Schulzentrum Uelzen Süd mit Kreissonderschule

Schulzentrum Uelzen Süd mit Kreissonderschule

(Engerer Wettbewerb, Bez. Hannover)

- 1 Modellfoto.
- 2 Grundriß Ebene 42,50/44,50.
- 3 Grundriß Ebene 44,50-46,50 sowie Schnitt 3-3.

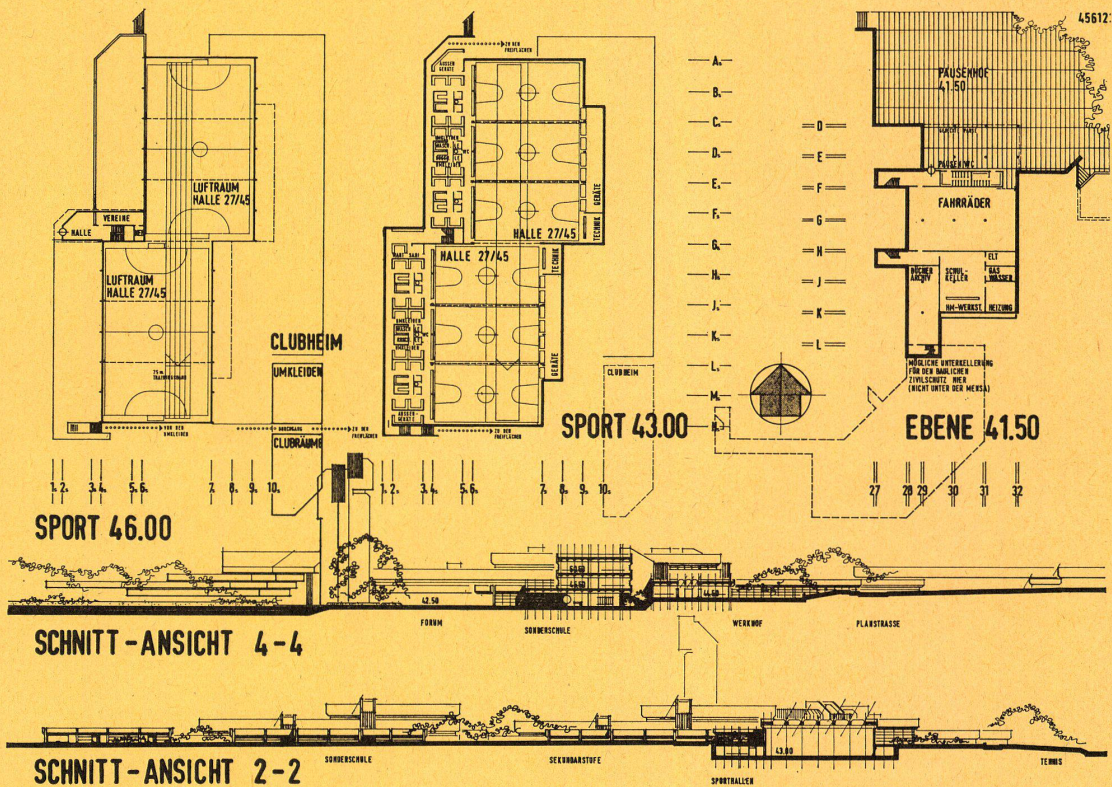
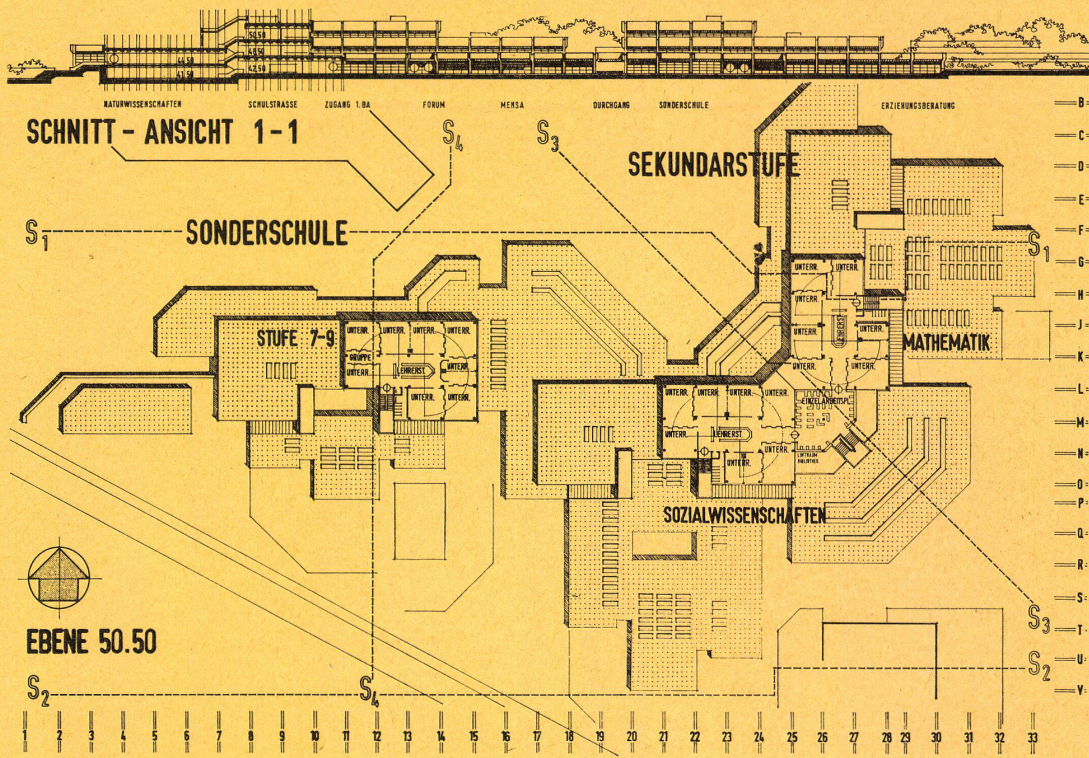
AUB: Die Räume des allgemeinen Unterrichtsbereiches sind richtig gruppiert, jedoch sind vier allgemeine Unterrichtsräume ohne seitlichen Ausblick. Die Sprachlabore liegen 1/2 Geschob gegenüber den Sprachbereichen versetzt. Die allgemeinen Unterrichtsbereiche der Sonderschule gut.

1.2.2.2 FB: Naturwissenschaftlicher Unterrichtsbereich sehr gut. Musik-technischer Unterrichtsbereich bis auf einen gefangenen Werkraum gut. Die Kombination des großen Musikraumes mit dem großen Forum ist wegen der akustischen Beeinträchtigung nicht praktikabel.

1.2.2.3 GB: Forum, Mensa und Kommunikationsbereich sehr gut nutzbar. Die Vielzahl der Eingänge (Aufsicht) wertet die sonst gute Nutzbarkeit der Bibliothek ab.

1.2.2.4 SP: Im Sportbereich fehlen die Lehrerarbeitsräume. Die Geräteräume sind zwei Hallenteilen nicht günstig zugeordnet.

1.2.2.5 WC+GA: Garderoben in Lage und Maß richtig, Toiletten ausreichend, jedoch nicht schwerpunktmäßig richtig angeordnet (zuwenig auf den Gemeinschaftsbereich konzentriert).

8 Grundriß Eingangsebenen -0,50/±0,00/+0,50/+4,00 1:1500.

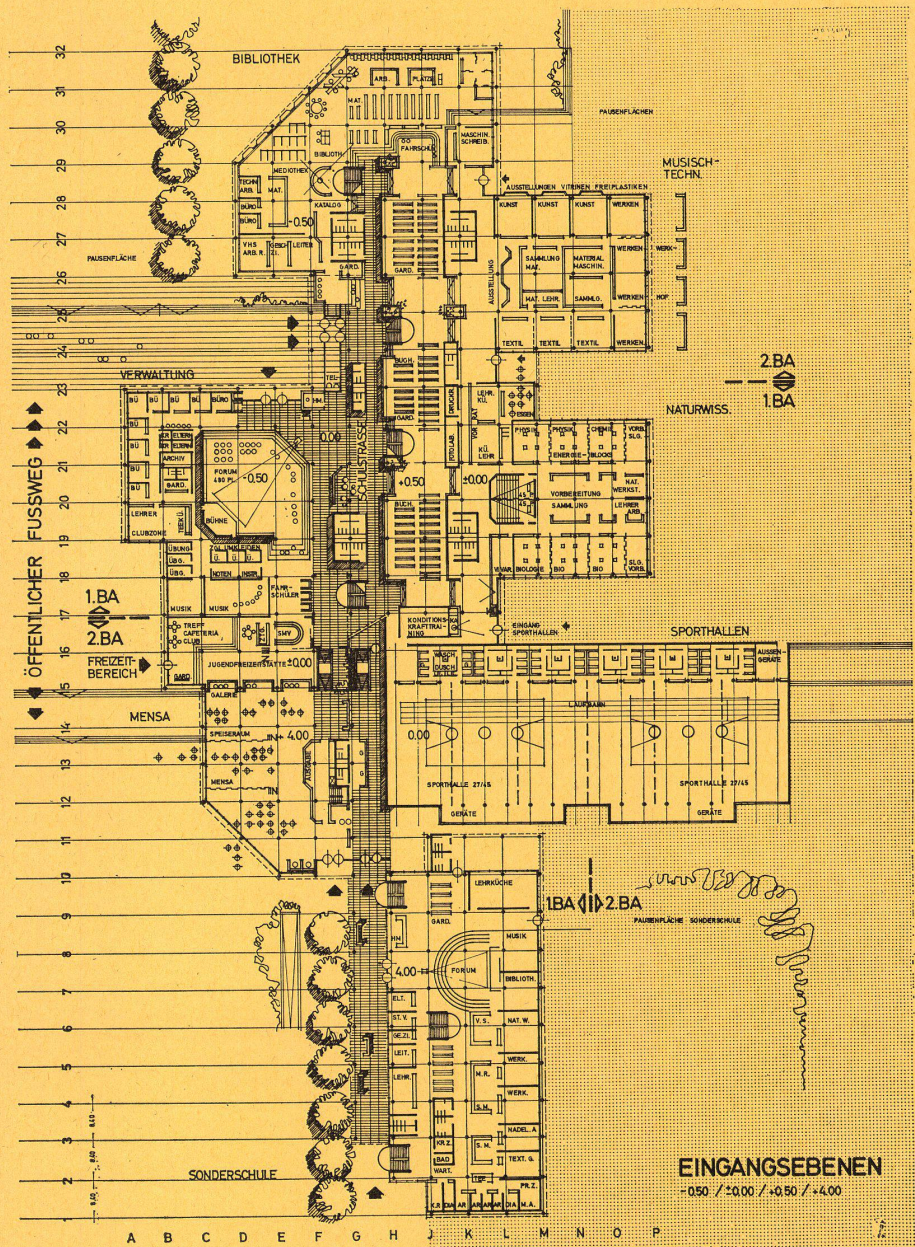
Klare, vertikal gestaffelte, wenn auch etwas langgezogene Schulstraße mit richtig gelegenen Schwerpunkten und guter Lage der der Öffentlichkeit dienenden Bereiche zur öffentlichen Straße hin. Gute Zuordnung der Bereiche bei teilweiser Inkaufnahme von längeren Wegen, insbesondere zum Bibliotheksbereich.

1.2.2.1 AUB: gut, jedoch teilweise in der Eingangszone unterdimensioniert.

1.2.2.2 FB: sehr gut, bis auf die etwas abseitige Lage von Druckraum und Fotolabor.

1.2.2.3 GB: Gemeinschafts- und Freizeitbereich insgesamt sehr gut.

1.2.2.4 SP: Erschließung der Sporthallen zu eng, Zuordnung der Geräteräume zu zwei Sporthallenanteilen ungünstig, Verbindung von den Umkleide- zu den Sportfreiflächenanlagen umwegig.

1.2.2.5 LV: Lehrerklubzone hinter Verwaltungsbereich ungünstig erschlossen.
